医療機器改修の概要
(クラス II)

販売名：アロー カーディアックアシスト テクノロジーACAT-1

補助循環用バルーンポンピング駆動装置「ACAT1」の電源スイッチの動作確認

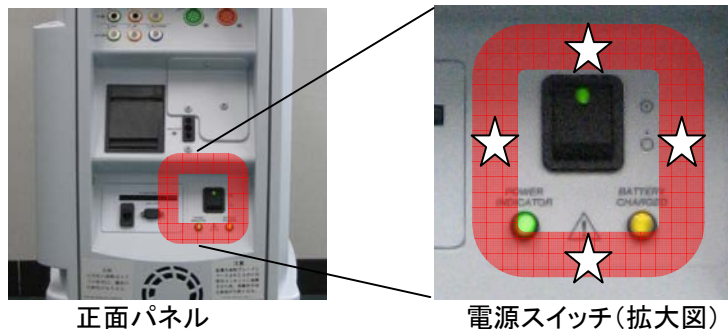
駆動装置の電源スイッチの接点が自然劣化により変色・酸化し移動時等の衝撃により、ポンプ駆動が停止した事例が複数報告されました。電源スイッチ本体に不具合は無く、使用による自然劣化で、内部接点に変色・酸化するという現象であり、直ちに発生するものではないと考えられます。しかし、電源に関することであり、安全確保措置として、今回の改修を実施することと致しました。

駆動装置の電源スイッチが変色・酸化し、移動時等の振動により接触不良が発生した場合、アラーム無しにポンプ駆動が停止し、ポンプが待機状態になります。ポンプ駆動が停止するため、IAB の治療の効果を得ることが出来なくなります。ただし、駆動開始の手順によりポンピングを再開させれば、通常通り治療を続けることが出来ます。

電源スイッチの機能を確認するための点検法は、電源スイッチ周りに軽く振動を与え、瞬断（一瞬電源が切れた状態）が確認されない事です。

瞬断の現象が確認された場合には、臨床への使用を控えて他の機器を使用してください。

1. 電源スイッチを入れ、LEDインジケータが点灯していることを確認します。
2. 電源スイッチ周りのパネル(写真着色部の☆部分)を指先等で軽く振動を与え、電源が瞬断(一瞬電源が切れた状態)の有無を確認します。
※指先で軽く叩く場合には電源スイッチには触れないように注意してください。
3. 瞬断が確認されなかった場合は通常通り使用可能です。
4. 瞬断が確認された場合は臨床使用を行わず、アロウジャパン(株)まで連絡下さい。
